大間原子力発電所審査資料	
資料番号	OM1-CA161-R01
提出年月日	2022年2月7日

敷地ごとに震源を特定して策定する地震動のうち内陸地殻内地震について

(コメント回答 その1)

電源開発株式会社

①-2 微小地震の震源深さ分布: 気象庁の一元化震源に基づく評価

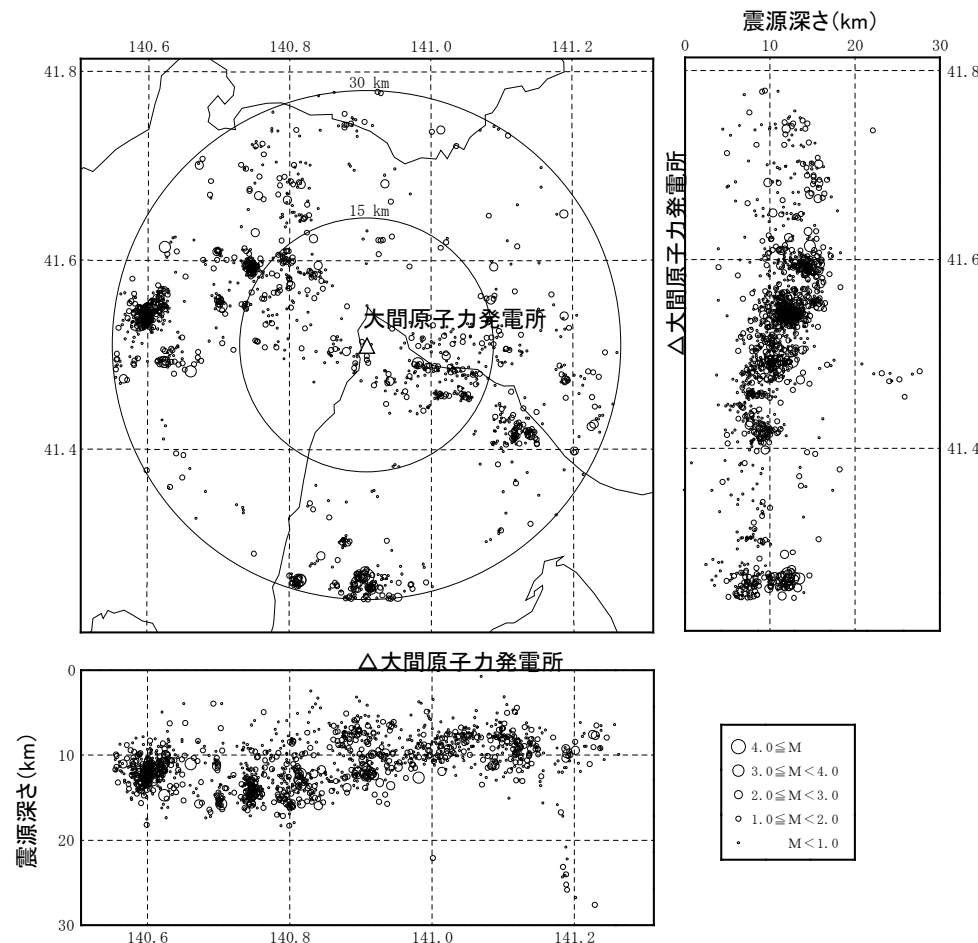
コメントNo.S4-5

- 気象庁の一元化震源によると、D10%は7.4km, D90%は14.6kmと評価される。

①-3 微小地震の震源深さ分布:As-netの震源に基づく評価

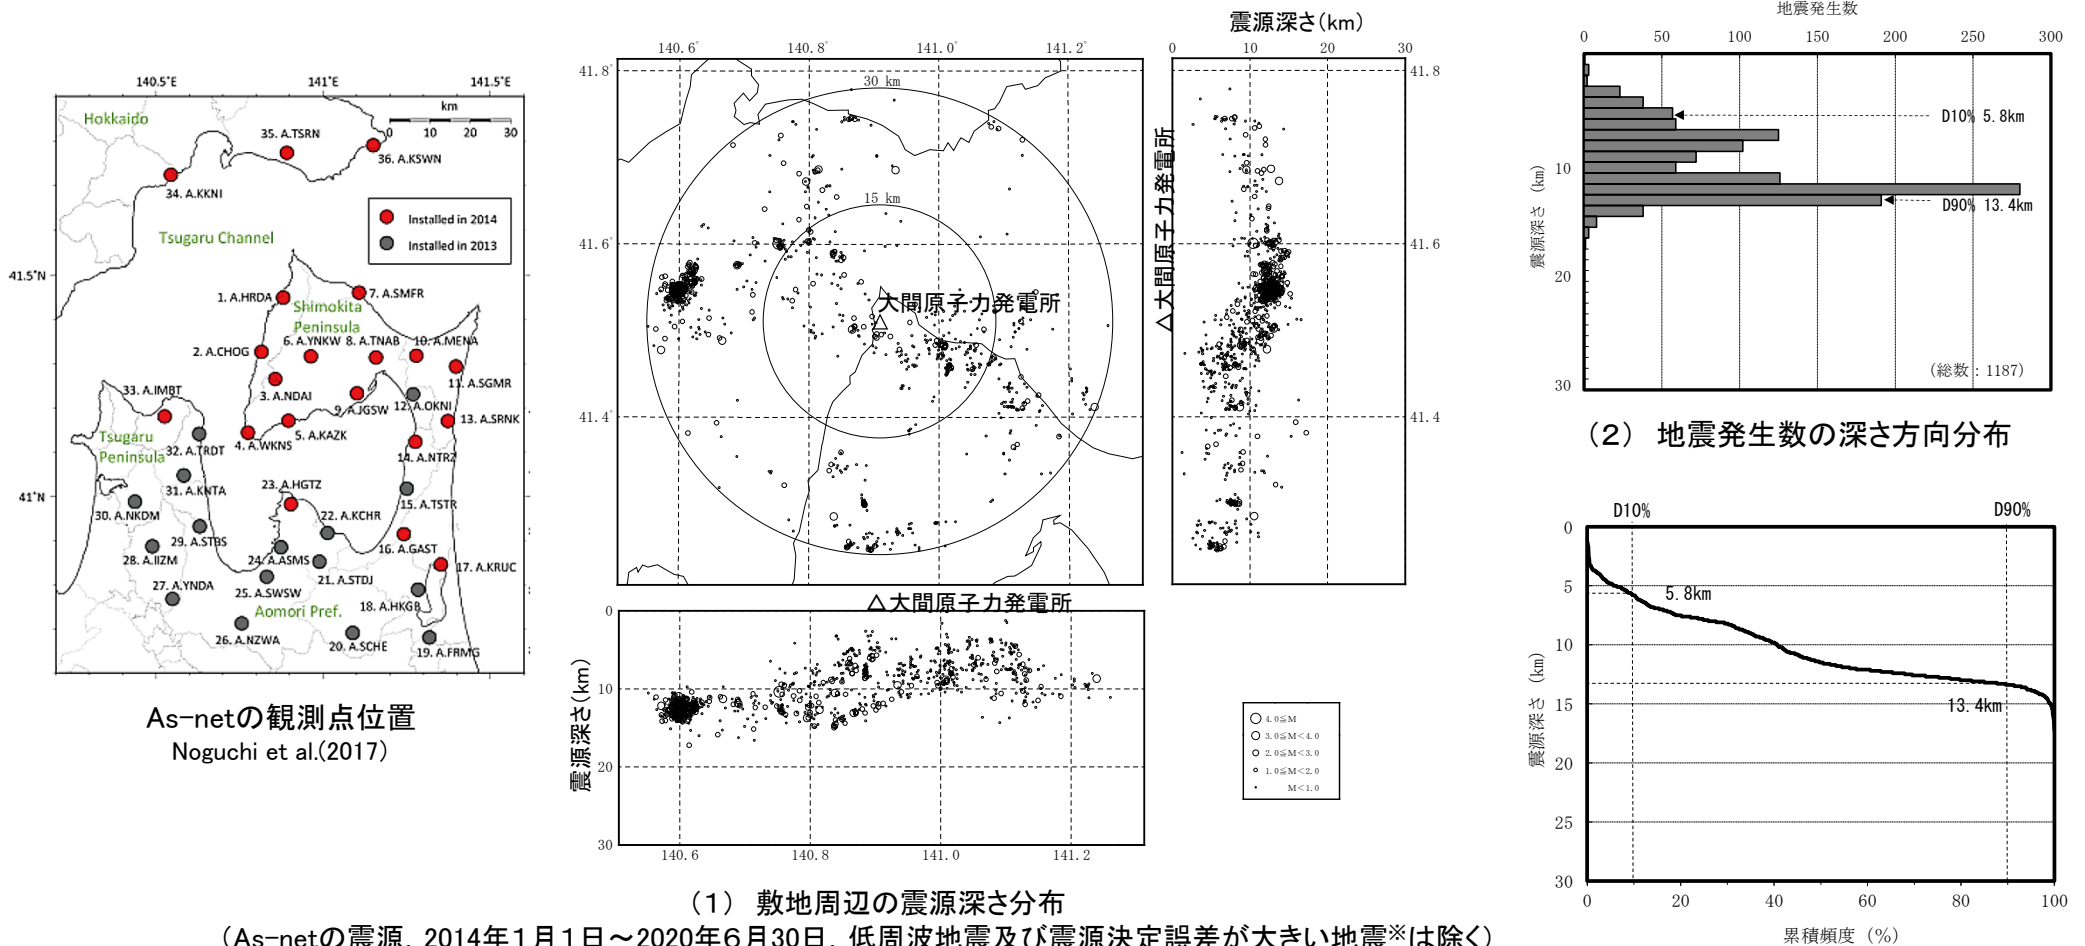
コメントNo.S4-5

- As-netの震源によると、D10%は5.8km、D90%は13.4kmとなり、気象庁の一元化震源(1997年10月~2019年2月)に基づく評価より浅い。一般的に、高密度の地震観測網で決定された震源深さは浅く決定される傾向があり、評価結果はこれと整合する。

Tanaka and Ishikawa (2005)による磁化層下限値の分布図、及び磁化層下限値とD90%の関係

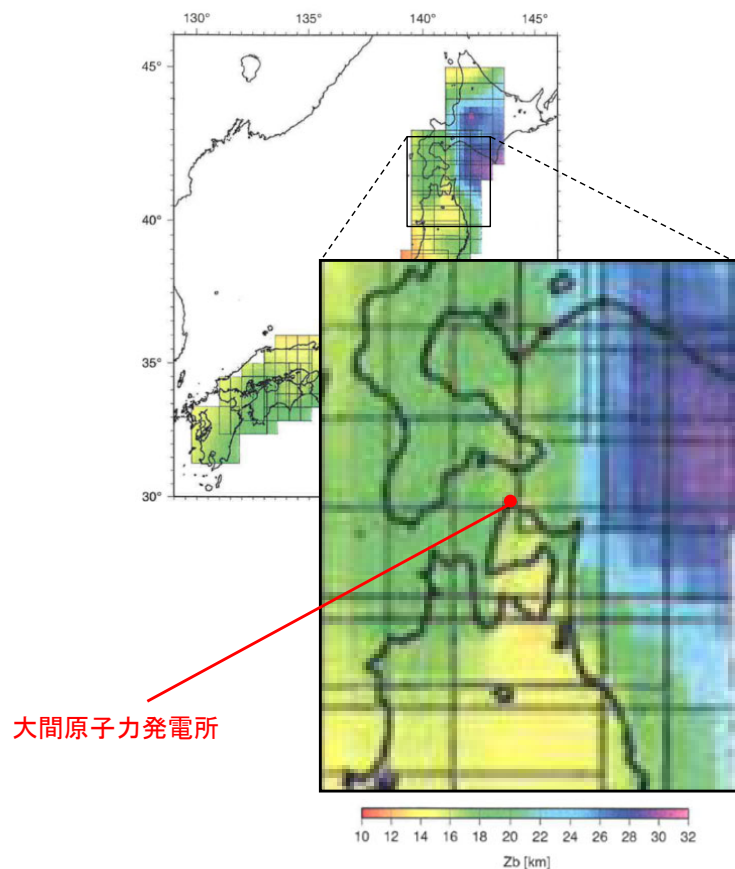
コメントNo.S4-5

- Tanaka and Ishikawa (2005)によると、敷地周辺の磁化層下限値は約14~17km程度となっており、敷地周辺の微小地震の発生状況から推定されるD90%の値(気象庁の一元化震源によるD90%は14.6km, As-netの震源によるD90%は13.4km)と矛盾しない。

地震発生層の設定の検討項目、及び評価の一覧

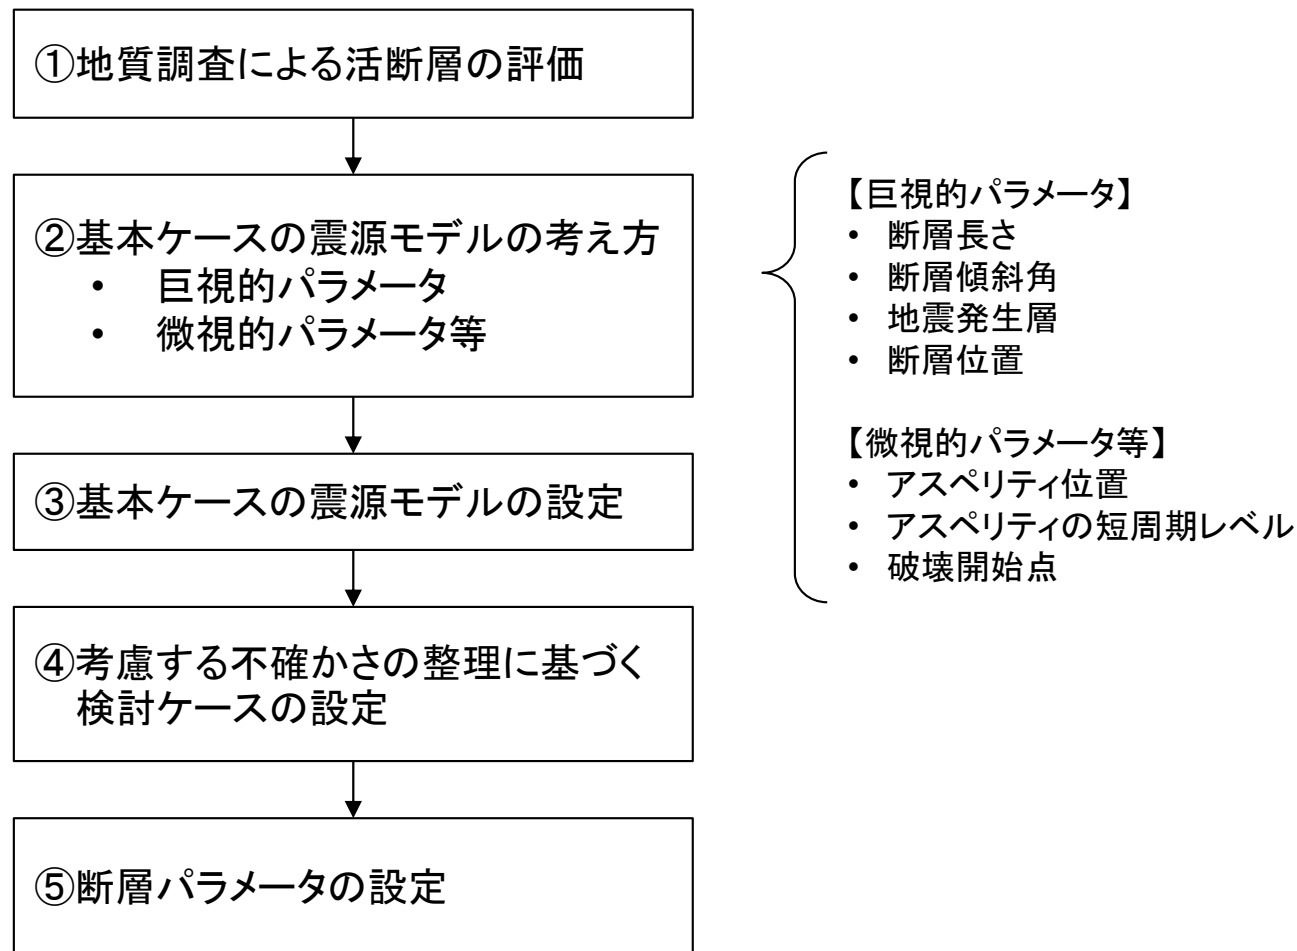
コメントNo.S4-5

微小地震の震源深さ分布に基づけば、地震発生層上限深さは5km程度と考えられるが、敷地周辺のP波速度分布を踏まえ、保守的に深さ3kmの位置に設定。

微小地震の震源深さ分布に基づき、深さ15kmの位置に設定。

地震発生層下限深さを15kmとする設定は、コンラッド面の深さの評価(12~16km程度)、及びキュリー一点深度の評価(14~17km程度)と矛盾しない。

③基本ケースの震源モデルの設定

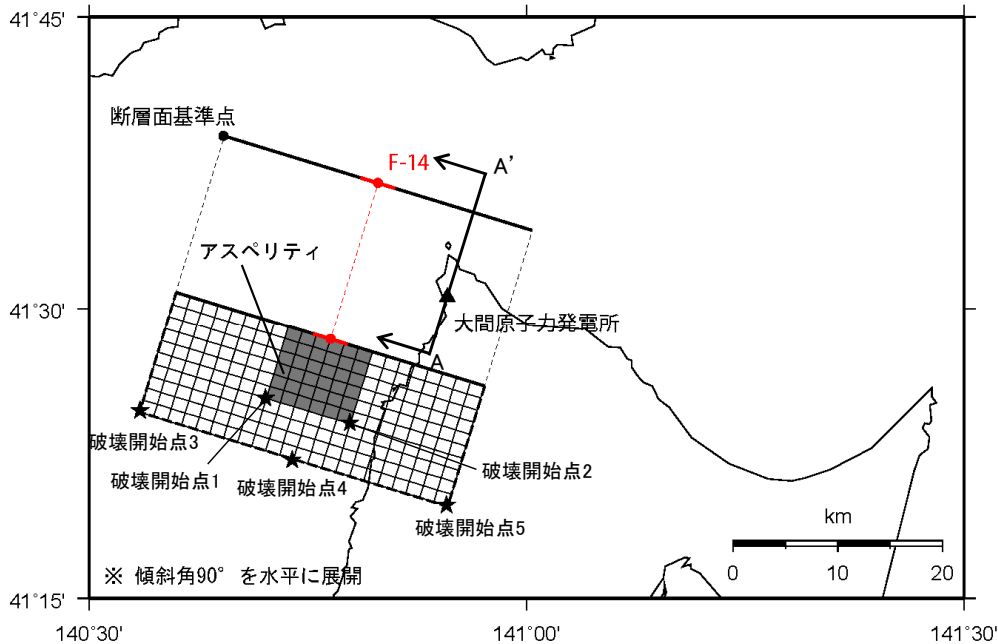
コメントNo.S4-6

• F-14断層による地震の基本ケースの震源モデルを以下に示す。

断層パラメータの設定フロー

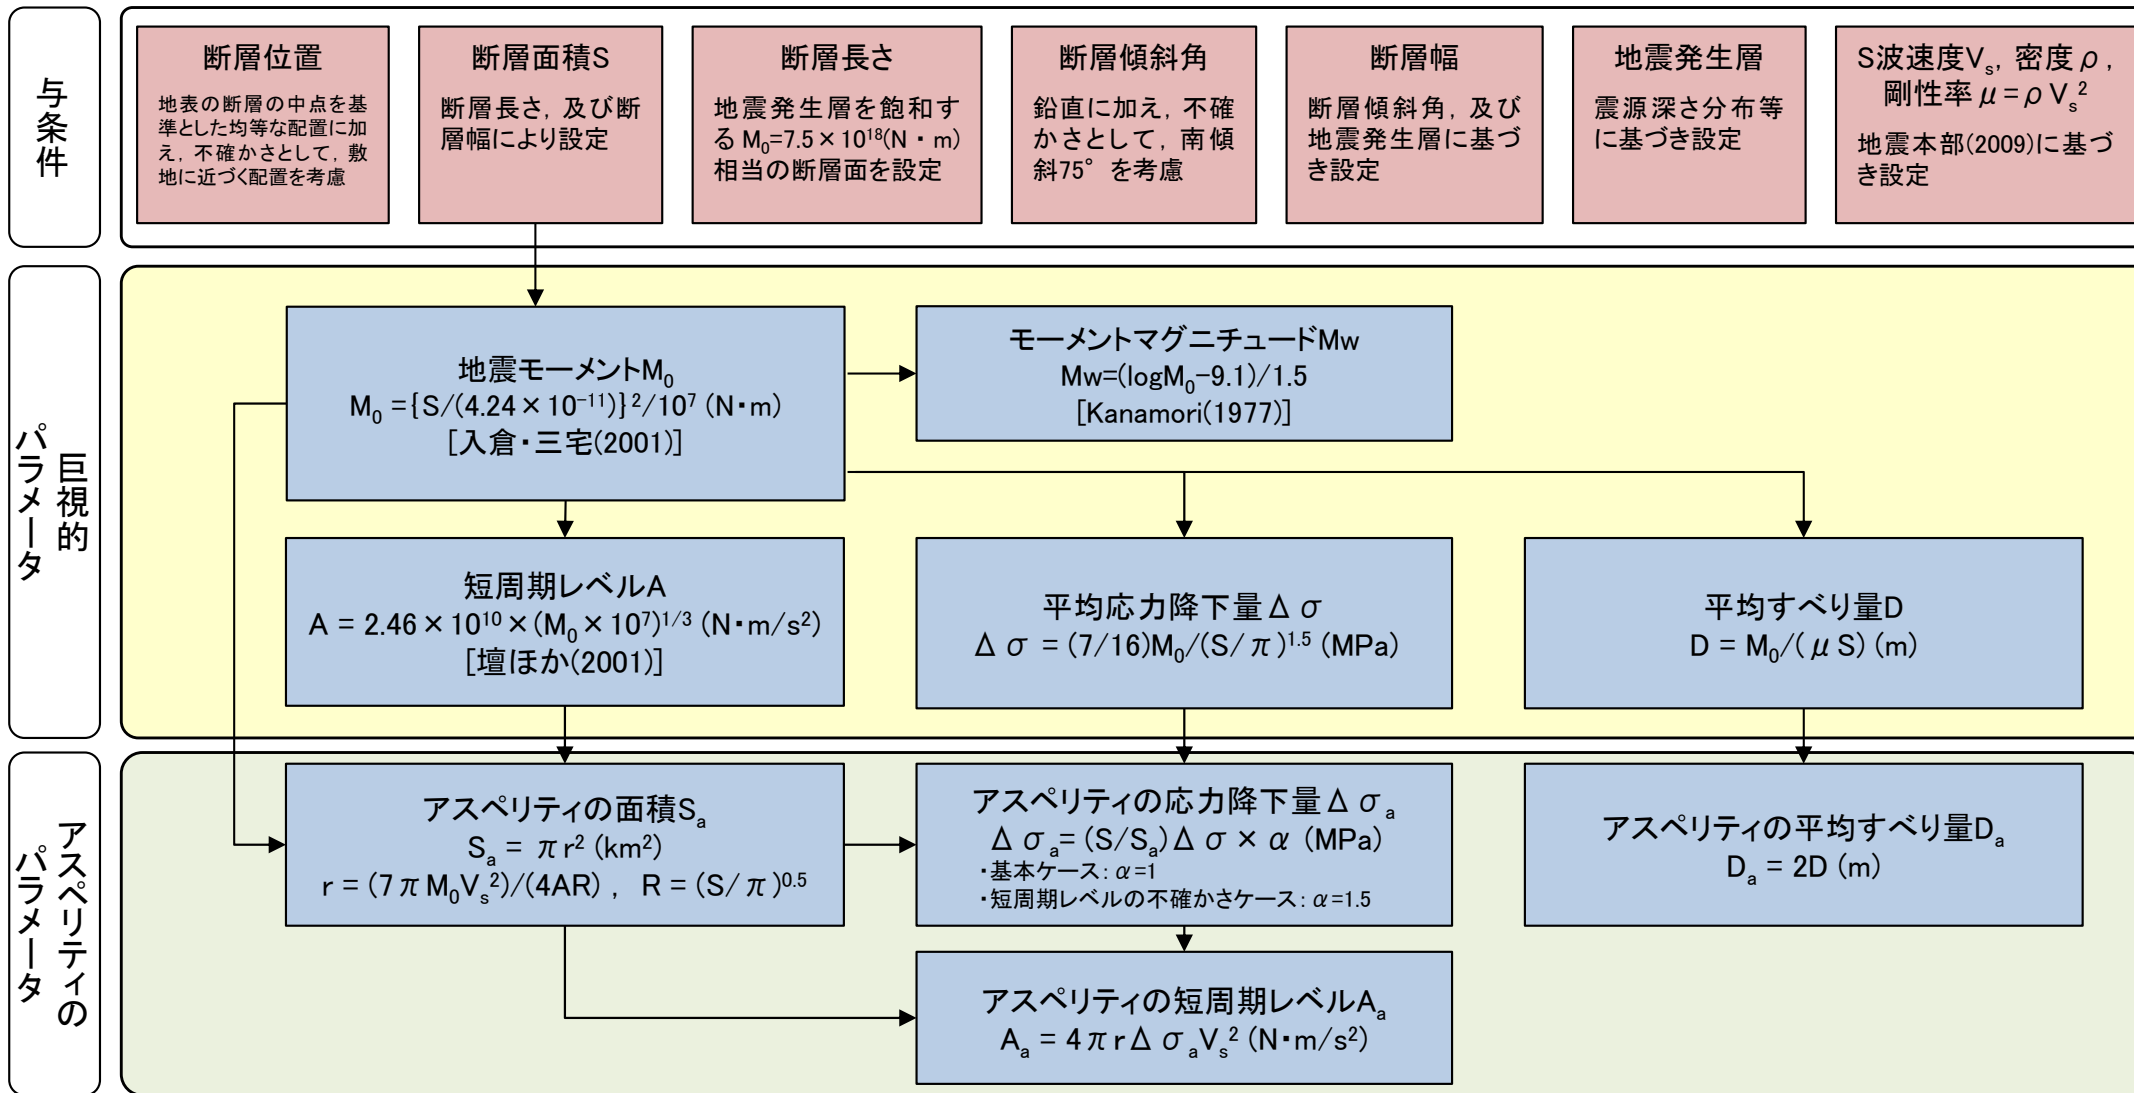
コメントNo.S4-6

・断層パラメータは、強震動予測レシピに基づき設定する。

断層モデルを用いた手法による地震動評価結果【基本ケース 加速度時刻歴波形】

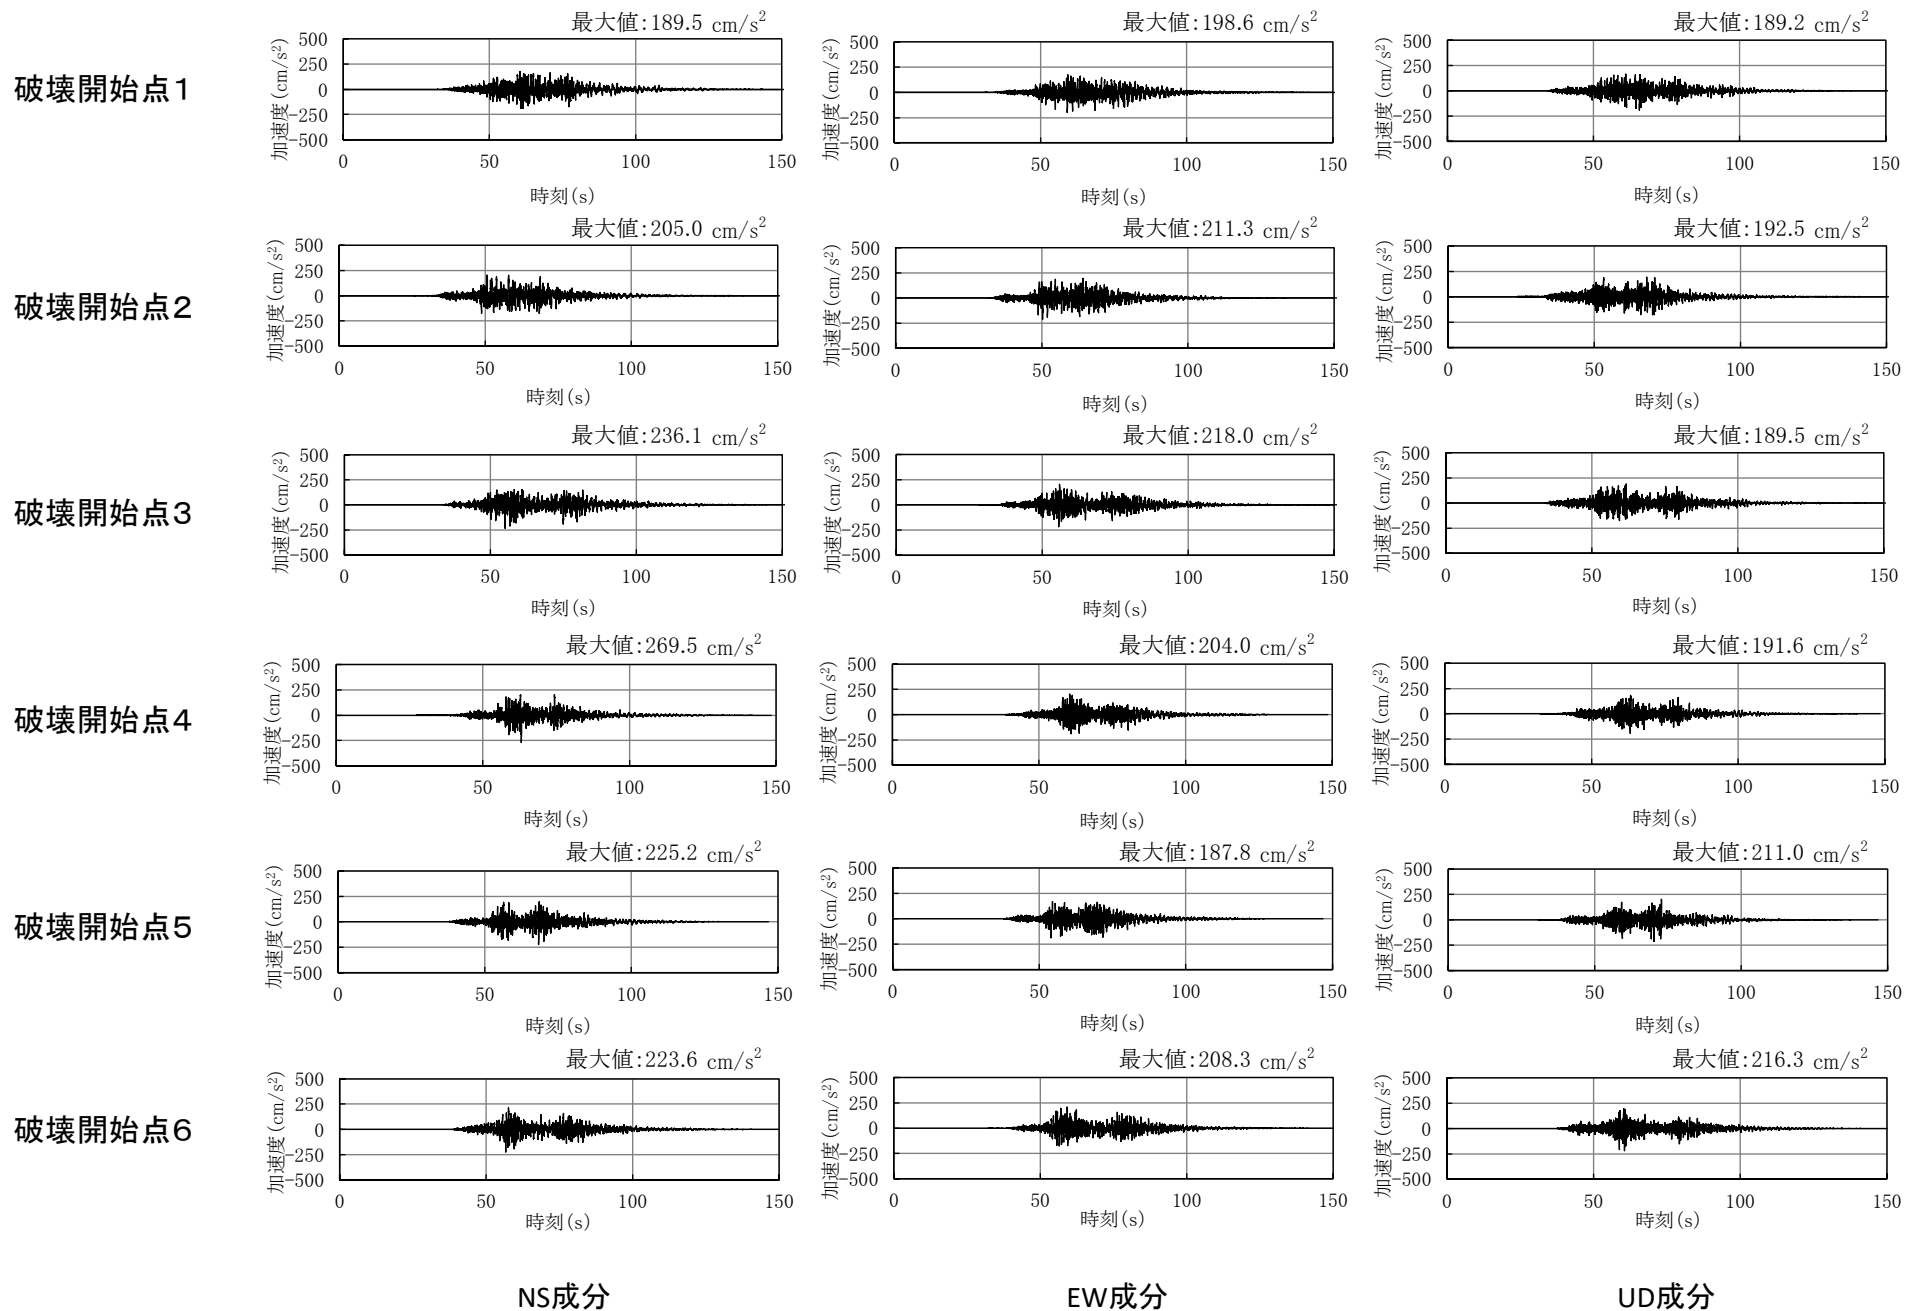
コメントNo.S4-8
